2013年10月25日 制動装置(ブレーキマスターバック)の不具合

リコール届出一覧表

リコール届出番号	外-1971		
届出者の氏名又は名称	ブジョー・シトロエン・ジャポン株式会社 代表取締役 上野 国久 (製作国:フランス共和国) (製作者名:オートモビル・ブジョー) (問い合わせ先:0120-840-240 ブジョーコール)		
不具合部位(部品名)	制動装置(ブレーキマスターバック)		
基準不適合状態にあると認める構造、装置又は性能の状況及びその原因	ブレーキマスターバックにおいて、内部部品のダイヤフラムの強度が不足しているものがある。そのため、そのまま使用を続けるとダイヤフラムが変形し、ブレーキペダルを放した際にブレーキペダルが規定の位置まで戻らなくなり、ブレーキの引き溜りや、ブレーキランプが点灯したままの状態となるおそれがある。		
改善措置の内容	全車両、ブレーキマスターバックを良品と交換する。		
不具合件数	0件	事故の有無	なし
発見の動機	本国メーカーからの情報による。		
自動車使用者及び自動車分解整備事業者に周知させるための措置	使用者:電話・ダイレクトメールにて通知する。 自動車分解整備事業者:対象台数が極めて少数であり、すべての使用者を把握しているため、機関誌等への掲載は行いません。 対策実施済車両:対策済車両には、運転者席側ドア開口部のドアロックストライカー付近に外-1971のステッカーを貼付する。

改善箇所説明図

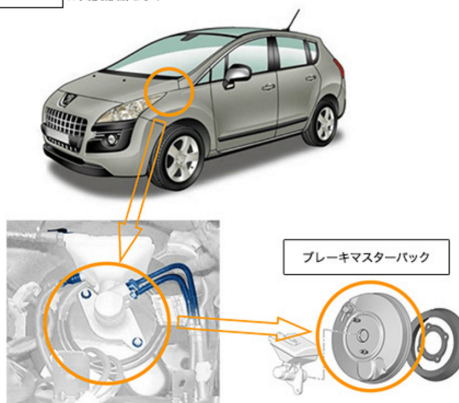
ブレーキマスターバックにおいて、内部部品のダイヤフラムの強度が不足しているものがある。そのため、そのまま使用を続けるとダイヤフラムが変形し、ブレーキペダルを放した際にブレーキペダルが規定の位置まで戻らなくなり、ブレーキの引き溜りやブレーキランプが点灯したままの状態となるおそれがある。

全車両、ブレーキマスターバックを良品と交換する。
